Modulo per la presentazione delle osservazioni per i piani/programmi/progetti sottoposti a procedimenti di valutazione ambientale di competenza statale

PROGETTO DEFINITIVO NUOVO COLLEGAMENTO FERROVIARIO STAZIONE DI BERGAMO –
“AEROPORTO ORIO AL SERIO” (Codice procedura 5609)

Allegato 3 - Stralcio Tav. Planimetria acque meteoriche tav.1/6 (NM2701D26P7ID0002001A)

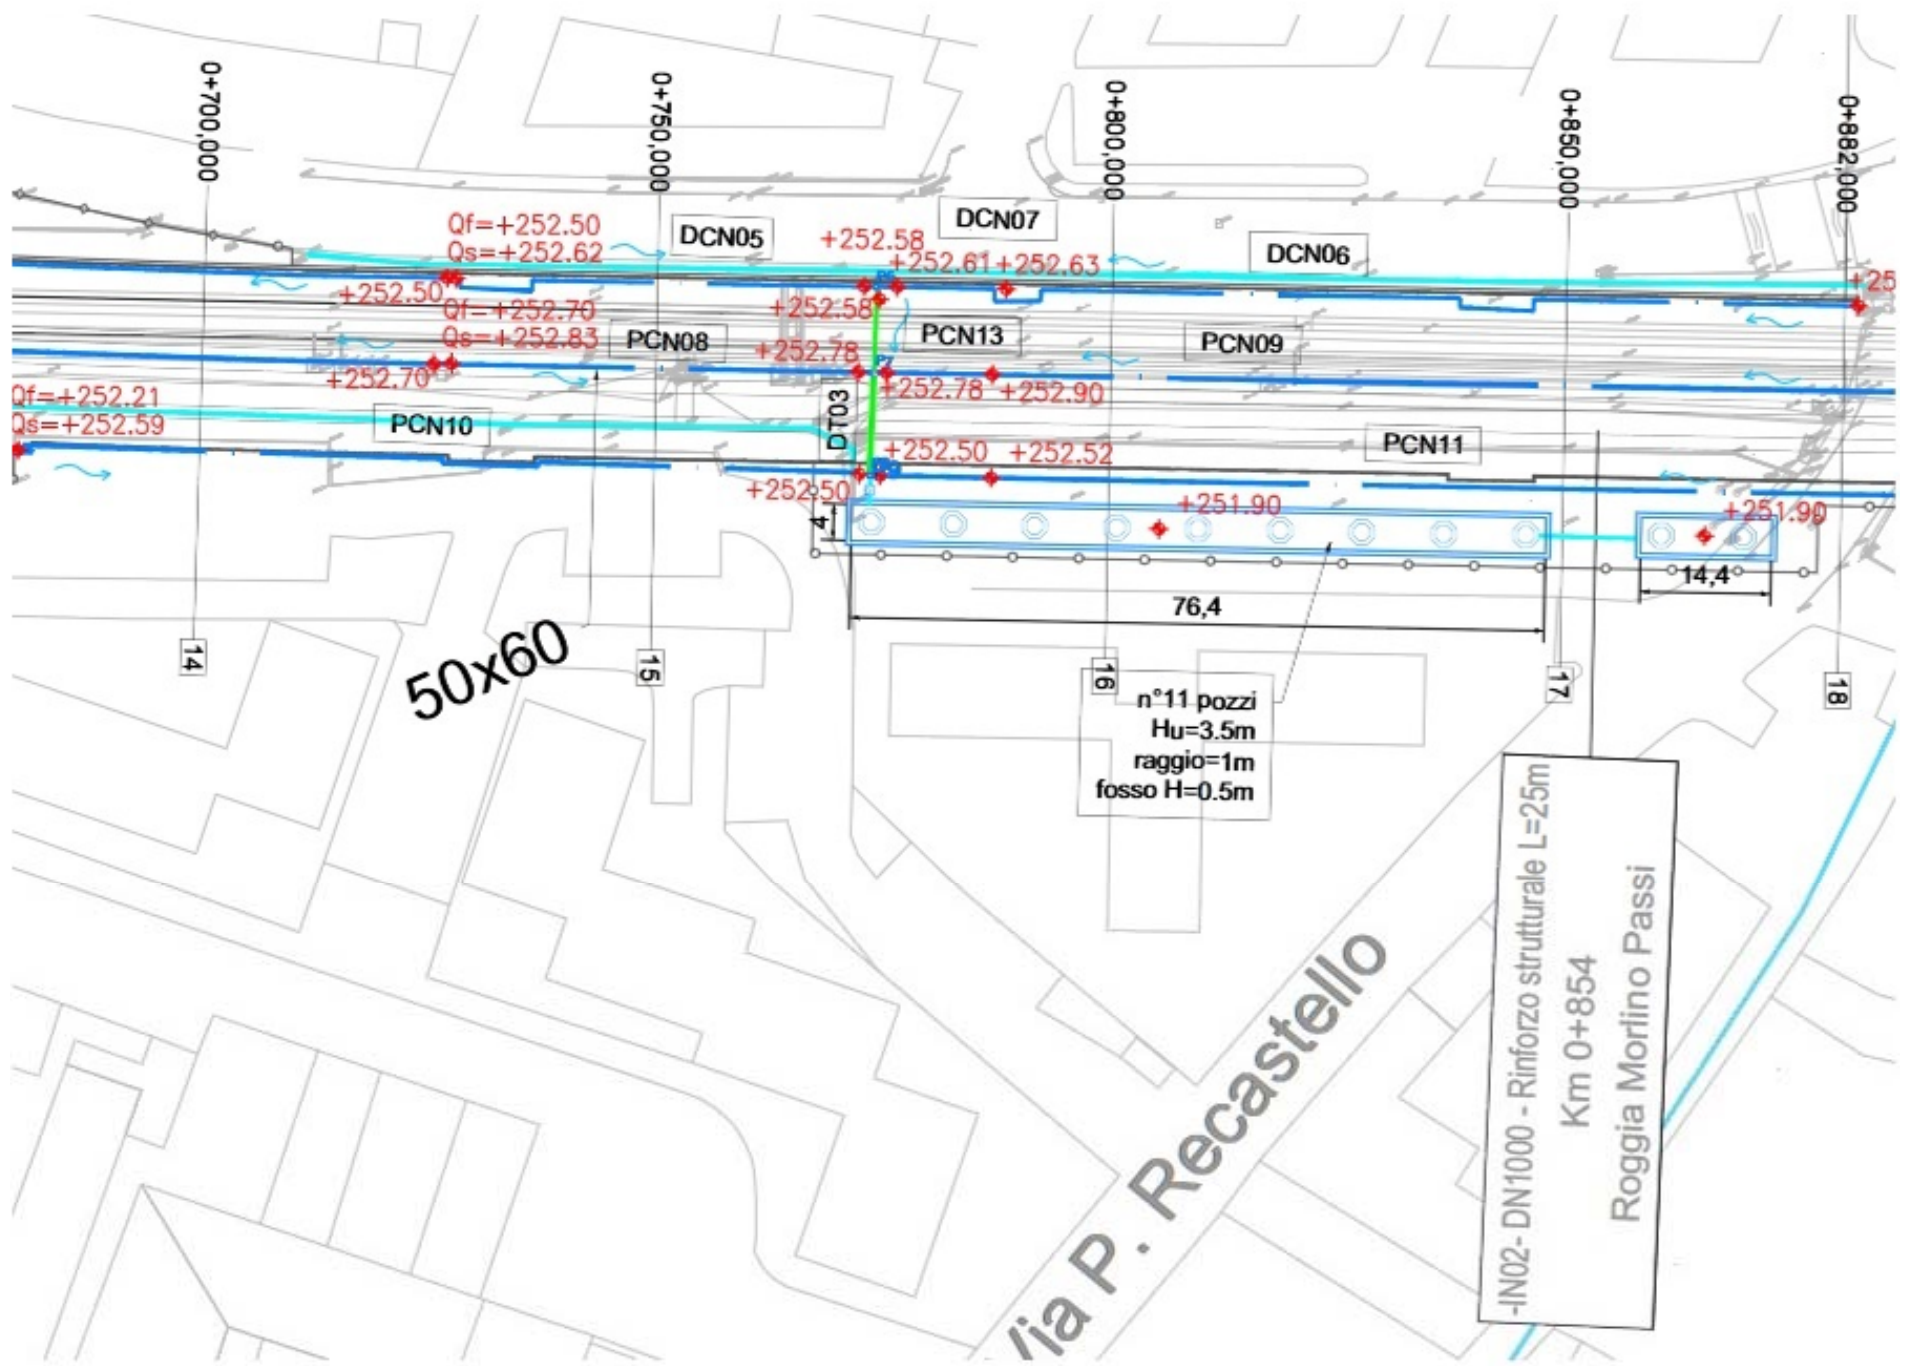
Premesso che dall'esame del progetto tra le sezioni 17 e 19 è manifesta la chiusura della via Pizzo Recastello con l'eliminazione dell'attuale passaggio a livello, l'osservante ritiene che tale scelta, oltre ad aggravare la viabilità interna del quartiere, con l'eliminazione di un importante sbocco verso Nord ed Est, non compensata dal vantaggio della riduzione di traffico di attraversamento estraneo alle dinamiche connettive dello stesso, sia anche una barriera insormontabile per le persone con limitata mobilità e portatrici di handicap motorio.

Infatti con l'eliminazione dell'attraversamento a raso della ferrovia, una persona disabile, non provvista di automezzo, non potrà collegarsi al resto della città, per assenza di un percorso alternativo accessibile.

Si chiede, pertanto, che sia realizzato un sottopasso, almeno pedonale, in sostituzione dell'esistente passaggio a livello.
